H27-B-2 深度48.08~48.12m 断層岩区分 (No.63) を変更, 薄片試料の写真の向き (No.64) を修正

敦賀発電所2号炉 敷地の地形, 地質・地質構造について

H27-B-2 深度60.26~60.69m 最新活動面の深度の変更に伴い走向・傾斜 (No.66) , 条線方向 (No.67) 及び変位センス (No.68) を変更

H27-B-2 深度60.26~60.69m 最新活動面の深度 (No.65) を変更

断層ガウジ・断層角礫の幅算出資料 (H27-B-2 深度48.08~48.12m)

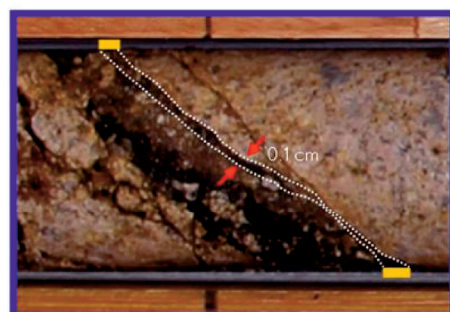
H27-B-2 深度48.08~48.12m 断層ガウジの幅 (No.63) を変更

- 従前提示していたデータでは、性状一覧表に断層ガウジの幅を0.5cmと記載していたが、以下のことから、0.1cmが正しい値であるため、0.5cmから0.1cmに変更した。
- コアの再観察の結果、深度48.12mの最新活動面に分布する断層ガウジの幅は0.1cmであった。
- 従前提示していたデータでは、断層ガウジの幅を「0.5cm」としていたが、従前の作業プロセスでは今回の元となるデータに相当する記録を作成していなかったため、根拠がトレースできなかった。

・実測した断層ガウジの幅は0.1cmである。

最新活動面認定根拠 (H27-B-2 深度60.26~60.69m)

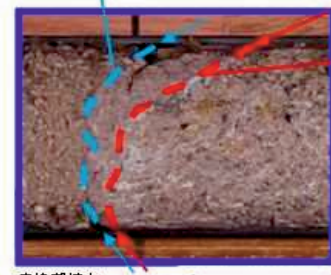
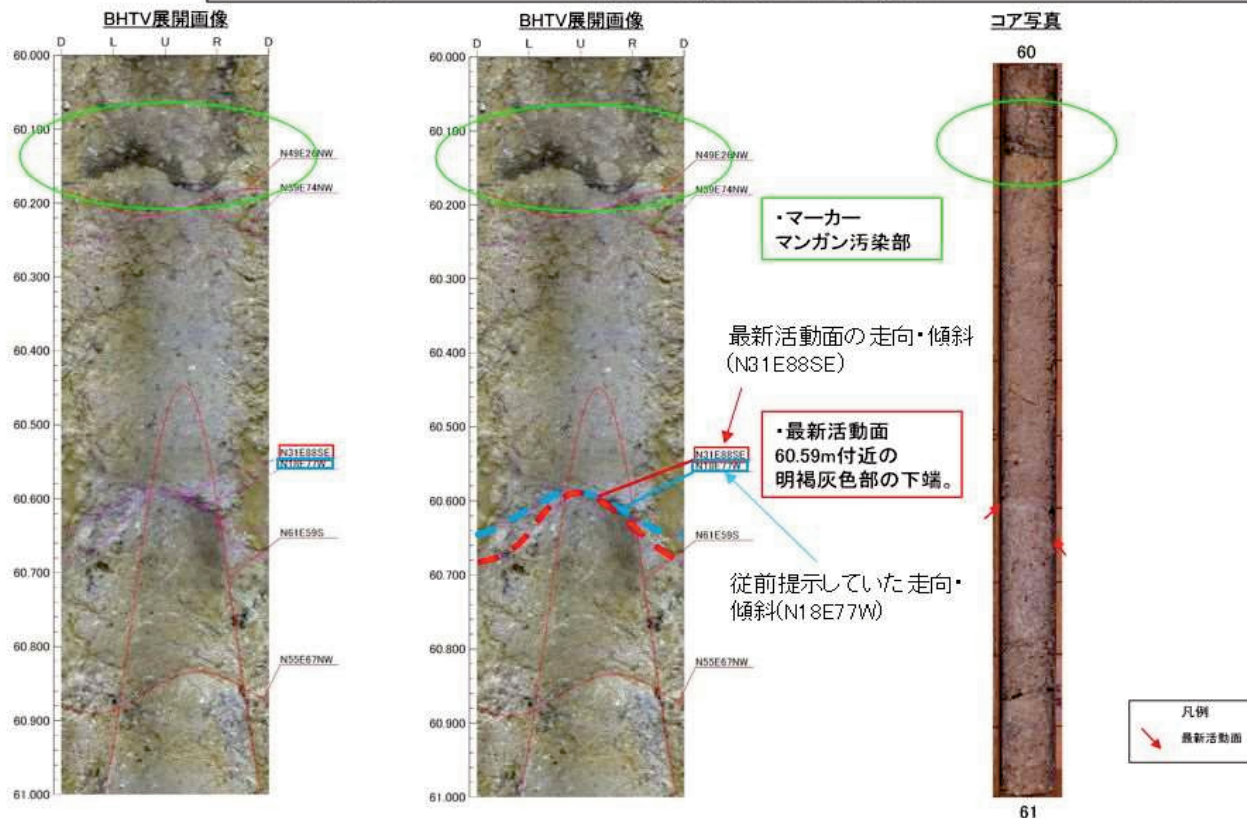
- 従前提示していたデータでは薄片観察資料に最新活動面の深度を「60.58m」と記載していたが、以下のことから、最新活動面の深度を「60.58m」から「60.59m」に変更する。
- コアを再観察し、細粒部を伴い最も直線的である深度「60.59m」(下図の赤破線の面)が最新活動面であることを確認した。
- 従前提示していたデータの最新活動面の深度を「60.58m」と記載していたが、従前の作業プロセスでは今回の元となるデータに相当する記録を作成していなかったため、「60.58m」と記載した根拠がトレースできなかった。

・波打つが、破碎部範囲内では細粒部を伴い最も直線的であることから、深度60.59mのせん断面を最新活動面に認定した。

図1 H27-B-2孔位置平面図(模式図)

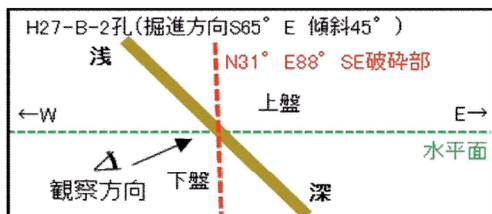
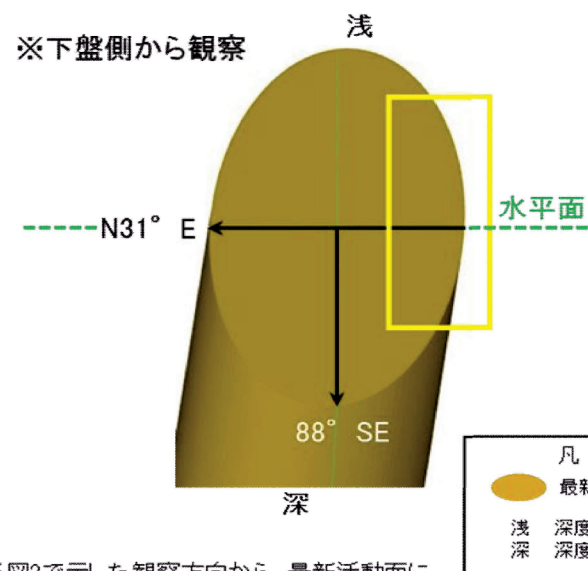
H27-B-2 深度60.26~60.69m 条線方向 (No.67) を変更

- H27-B-2孔 深度60.59mの断層面の走向・傾斜はN31°E88°SEであり, 条線観察は下盤側から実施している。

・ボーリングは掘進方向S65° E, 傾斜45° で掘削している。
 ・破碎部の走向・傾斜はN31° E88° SEであり, ボーリングと破碎部の平面的な位置関係は左図のようになる。
 ・破碎部は南東傾斜であることから, 北西側が下盤, 南東側が上盤となる。

・ボーリング(掘進方向S65° E, 傾斜45°)と破碎部(走向・傾斜N31° E88° SE)をボーリング孔沿いの断面図で示すと左図のようになる。
 ・ボーリング孔の浅い側が下盤, 深い側が上盤となる。

図4 最新活動面と走向・傾斜, 条線の関係図

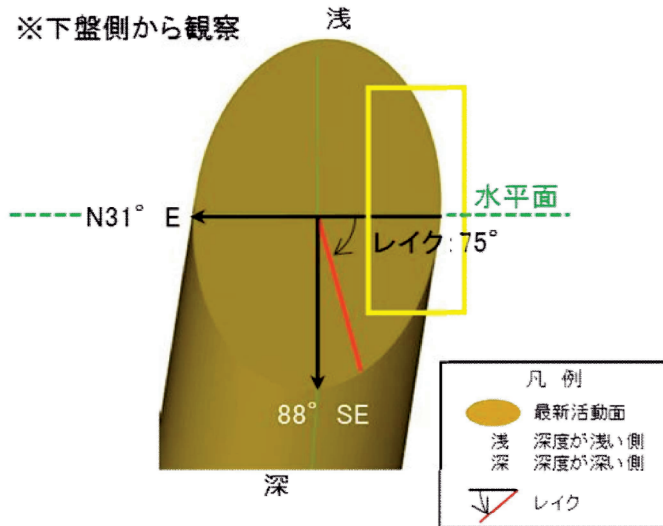
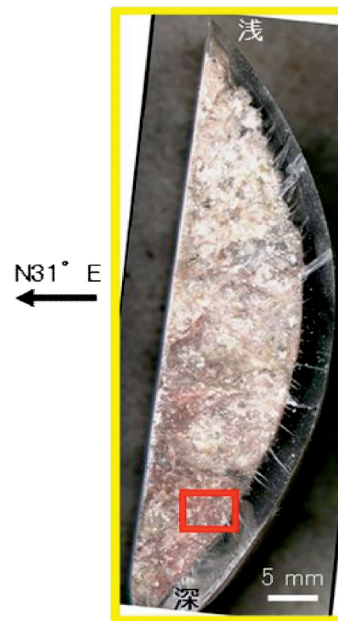
H27-B-2 深度60.26~60.69m 条線方向 (No.67) を変更

- H27-B-2孔 深度60.59mの断層面の走向・傾斜はN31°E88°SEであり, 75Lの条線が認められる。

- 前頁の図3に, 計測した条線値を走向・傾斜等を用いて補正したレイクを赤線で表示している。
- 下盤側から最新活動面を見た模式図のため, レイクがR方向に描かれているが, 数値は上盤側から見た75Lとなる。
